**ASUNTO: ALEGACIONES PROPUESTA DE PROYECTO DE PLAN
HIDROLÓGICO 2022-2027.
CICLO 2022-2027**

A LA CONFEDERACIÓN HIDROGRÁFICA DEL SEGURA

Figura 3-13. Plano de calados para la Rambla de El Albuji3n y la Rambla de Miranda. SNCZI

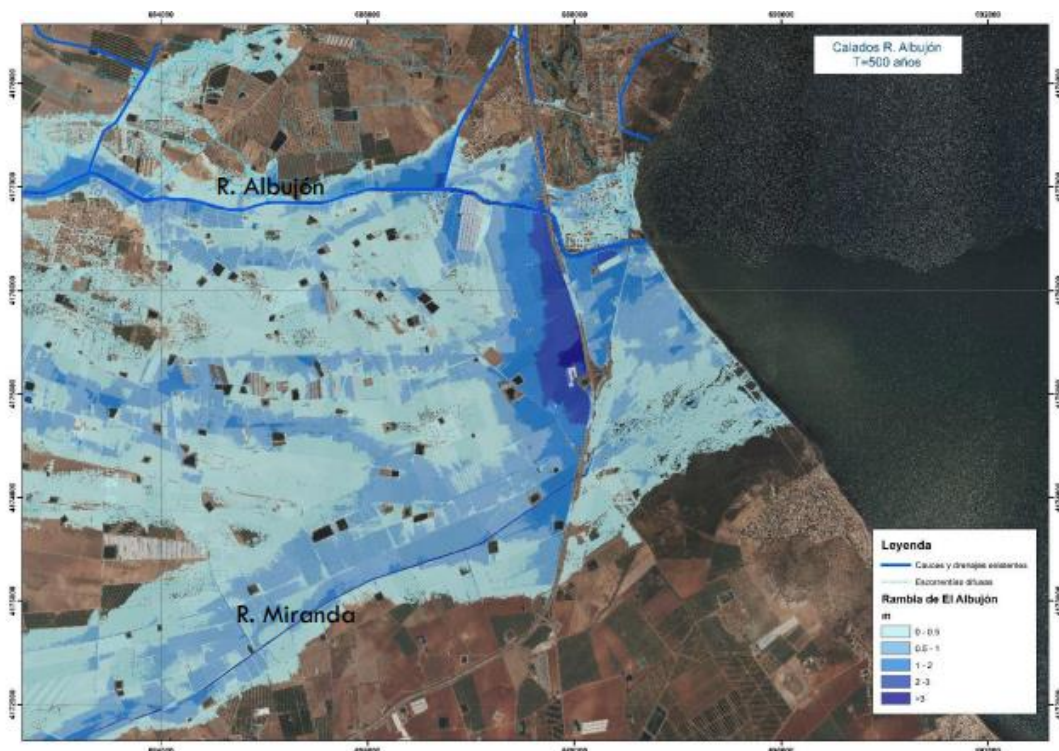
Como puede verse en la imagen anterior, se observa claramente el efecto de retenci3n que genera el talud de la autopista AP7 sobre el flujo desbordado de la Rambla de El Albuji3n y la Rambla de Miranda (m3s al sur). Este efecto de almacenamiento en la zona donde desagua el D7 alcanza calados superiores a los 2 m para el periodo de retorno de 500 a3os.

Por lo expuesto anteriormente no se alcanza a entender que, en apariencia, no se llegue a contemplar en ninguno de los casos el aumento de la inundabilidad debido al efecto que genera el talud de la AP-7 sobre las viviendas aguas arriba de 3sta.
